**AVIS RELATIF A LA PROTECTION
CONTRE LES EVENTUELS EFFETS NOCIFS ET NUISANCES
PROVOQUES PAR LES RAYONNEMENTS NON IONISANTS
GENERES PAR DES ANTENNES EMETTRICES STATIONNAIRES**

Commune : THEUX - Exploitant : PROXIMUS

Référence exploitant : 87LRD_01

Rapport n° 1602 / 2023

Figure 1 : Vue en plan des lieux de séjour et des points de contrôle

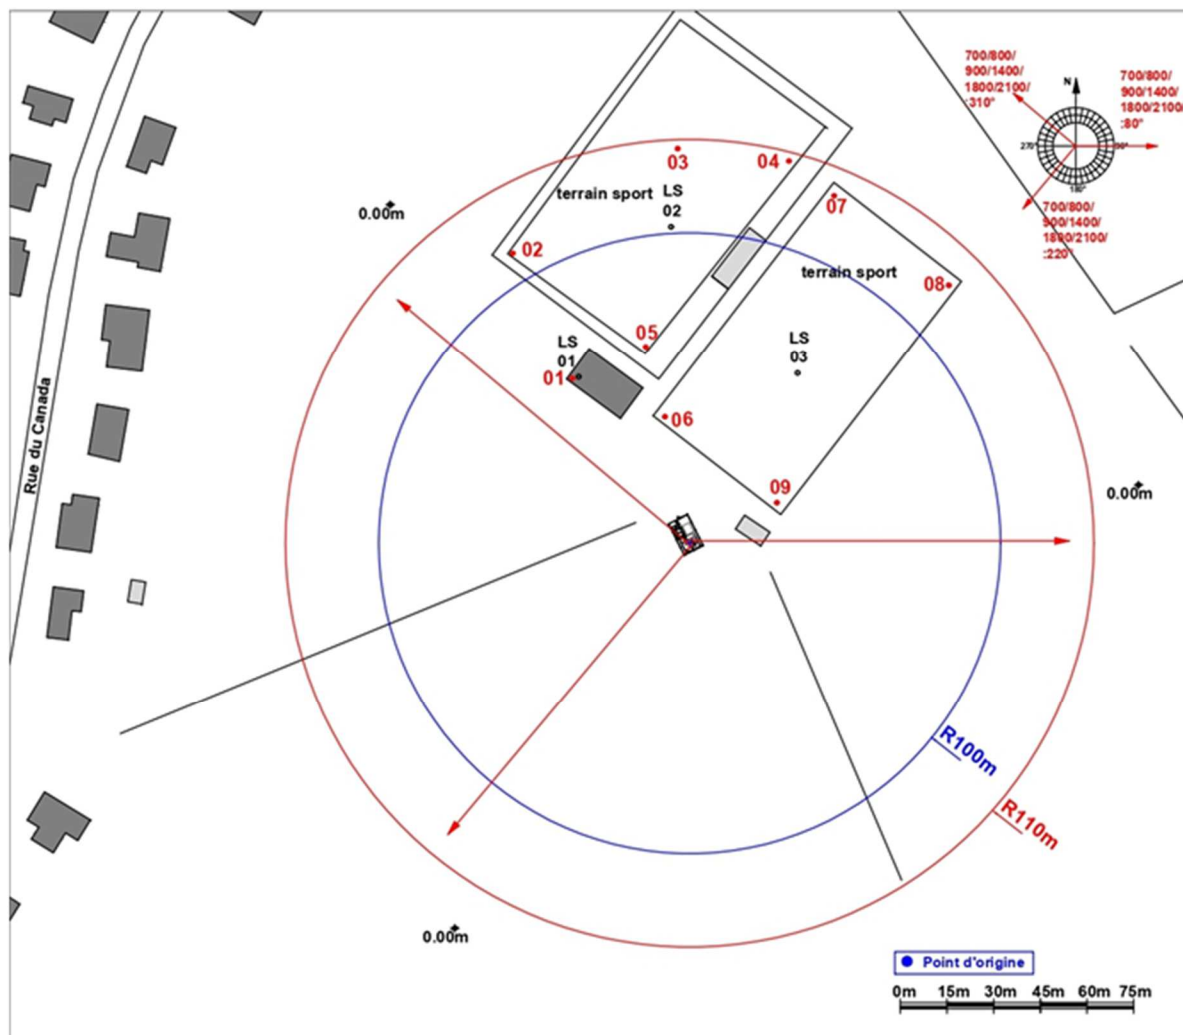
N° point de contrôle	LS	Atténuation (dB)	Indice d'exposition relatif à la limite par installation IE_i
2	LS02	0,0	0,333
3	LS02	0,0	0,215
8	LS03	0,0	0,132
7	LS03	0,0	0,061
4	LS02	0,0	0,055
1	LS01	3,0	0,023
9	LS03	0,0	0,021
5	LS02	0,0	0,007
6	LS03	0,0	0,004

En ce qui concerne les antennes de l'installation mentionnées dans le tableau 1, la distance maximale à laquelle la limite pourrait être atteinte, à l'extérieur, est égale à 79,6 m. S'il n'y a pas de LS à une distance inférieure, les antennes respectent forcément la limite d'immission.

Dans le cas des LS situés à l'intérieur des bâtiments, une atténuation d'obstacle est prise en compte et il en résulte que la distance maximale à laquelle la limite pourrait être atteinte se réduit à 56,4 m.

Les résultats de l'évaluation décrite au paragraphe 4 indiquent que les antennes émettrices stationnaires de l'installation faisant l'objet du présent avis ne produisent pas, dans un lieu de séjour, un rayonnement électromagnétique maximum supérieur aux limites fixées à l'article 4 du décret.

En conclusion, les antennes émettrices stationnaires faisant partie de l'installation référencée dans le paragraphe 2 et dont les caractéristiques techniques sont résumées dans le tableau 1 **respectent les limites d'immission** fixées à l'article 4 du décret du 8 décembre 2022 (M.B. du 16.12.2022) modifiant le décret du 3 avril 2009 relatif à la protection contre les éventuels effets nocifs et nuisances provoqués par les rayonnements non ionisants générés par des antennes émettrices stationnaires.

Figure 2 : Vue en plan des installations d'antennes dans un rayon de 300 mètres autour de l'installation faisant l'objet de la demande d'avis

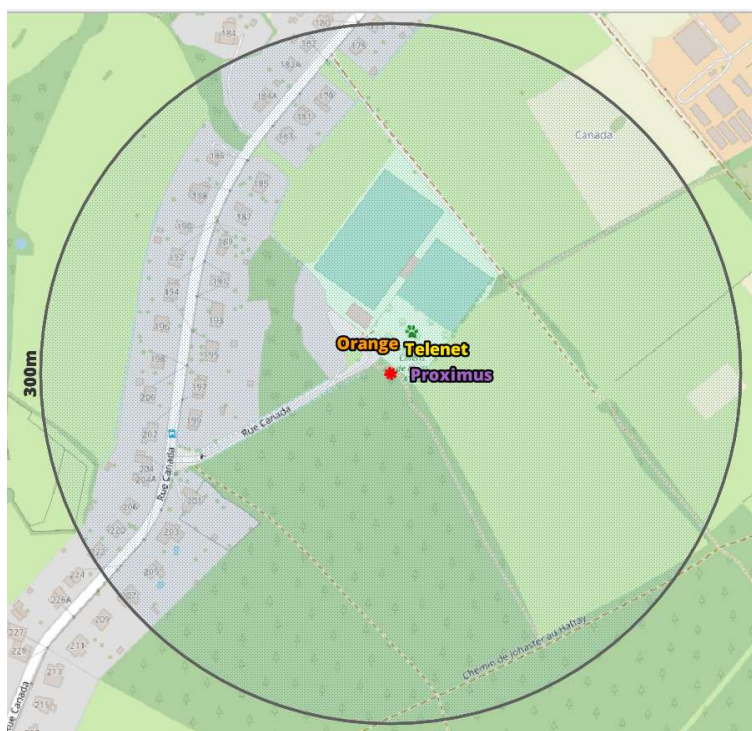
Compte tenu du nombre d'installations localisées dans la figure 2, il apparaît que l'intensité du rayonnement électromagnétique généré, dans les lieux de séjour situés à proximité de l'installation référencée dans le paragraphe 2, par l'ensemble des antennes émettrices stationnaires de l'ensemble des exploitants du même site d'antennes émettrices stationnaires respecte la limite fixée à l'article 4, § 2 du décret.
